大型廃棄物保管庫 搬出入口扉（遮へい扉）の遮へい部材の断面寸法の変更について

2022/01/18

東京電力ホールディングス株式会社

【変更前】 搬出入口扉の遮へい部材の材料および断面寸法

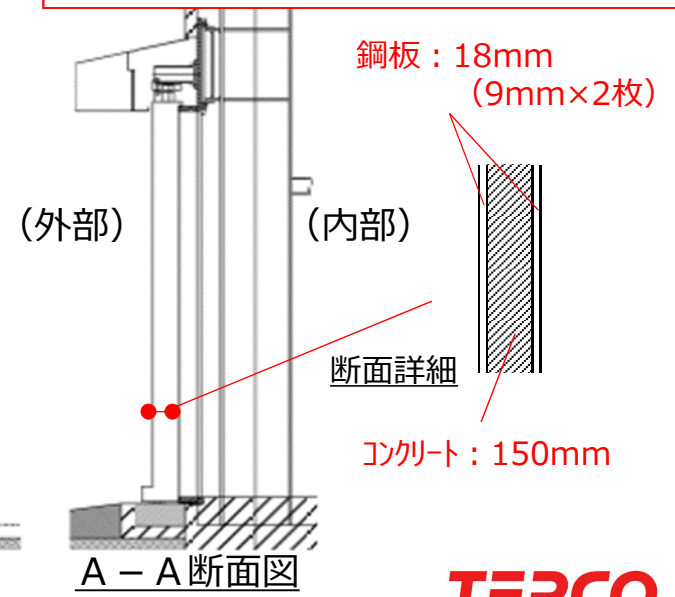
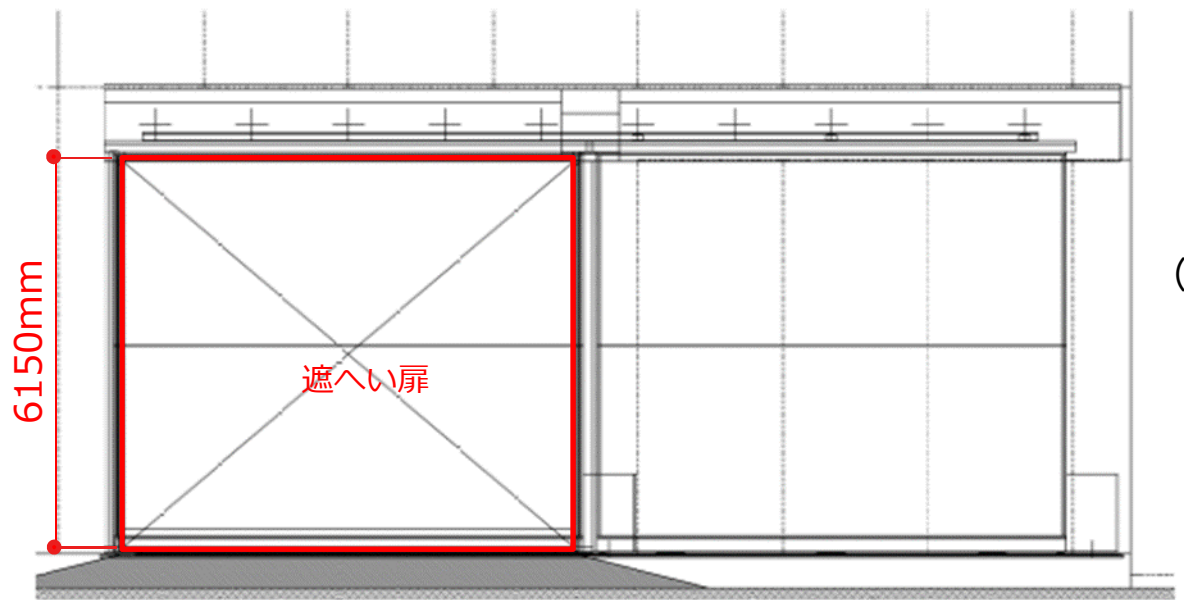
上記の搬出入口扉（遮へい扉）の遮へい部材の材料および断面寸法を以下の通り変更し、コンクリートのみによる遮へいとする。

施工図製作時に、コンクリート充填性を確実に確保するため、断面寸法を広幅化する。これに合わせて、遮へい材料をコンクリートのみとする。

【搬出入口扉】
材料：普通コンクリート
密度(乾燥単位容積質量) 2.1g/cm³
厚さ：150mm
材料：鋼板
(密度7.8g/cm³)
厚さ：18mm (9mm×2枚)
※鋼板厚さの算定
材料の密度より算出
コンクリート密度：2.1g/cm³
鉄密度：7.8g/cm³
 $2.1\text{g/cm}^3 \times (200-150)\text{mm} \div 7.8\text{g/cm}^3$
= 12.8mm → 18mm (9mm×2枚)

コンクリート厚200mm

【変更後】 搬出入口扉の遮へい部材の材料および断面寸法

【搬出入口扉】
材料：普通コンクリート
密度(乾燥単位容積質量) 2.1g/cm³
厚さ：200mm
